原子力科学研究所 原子炉施設保安規定 廃棄物埋設施設保安規定 変更認可申請について

日本原子力研究開発機構 原子力科学研究所

令和4年5月17日

東海第二発電所の工事進捗に合わせた周辺監視区域図の変更

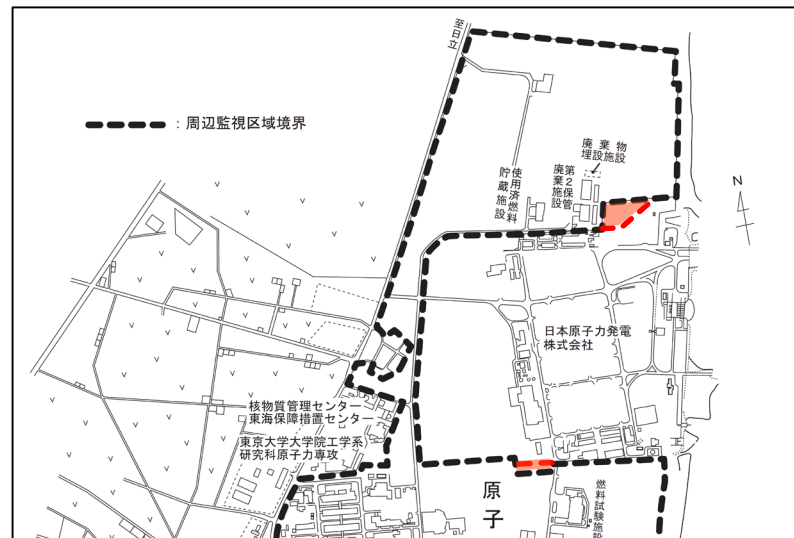
- 第2回は、高台への緊急時対策所等の設置工事進捗に伴い、周辺監視区域境界を変更した。(変更済)
- 第3回は、防潮堤設置工事進捗に伴い、周辺監視区域境界を変更する。(本申請)

- 第4回は、防潮堤設置工事完了に伴い、一時的に変更していた周辺監視区域境界を変更する。(最終形)

別表第21 試験燃料用カプセルの再使用点検の管理 (第42条、第56条関係)

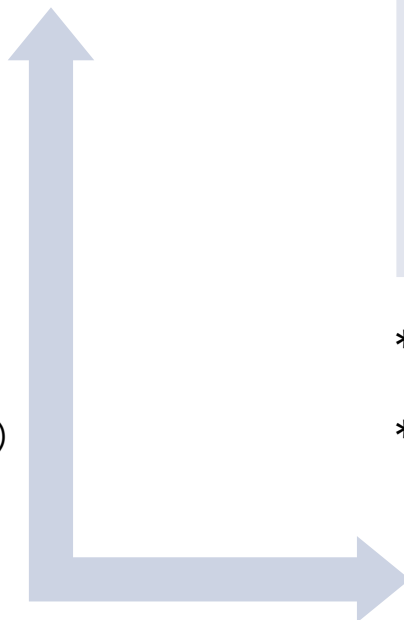
試験燃料用カプセルの種類	点検項目	管理目標値
<u>I-T型大気圧水カプセル</u>	組立前寸法点検	<u>永久変形量 0.2%</u>

設計時の許容値(2%)
の1/10(0.2%)を管理
目標値として設定
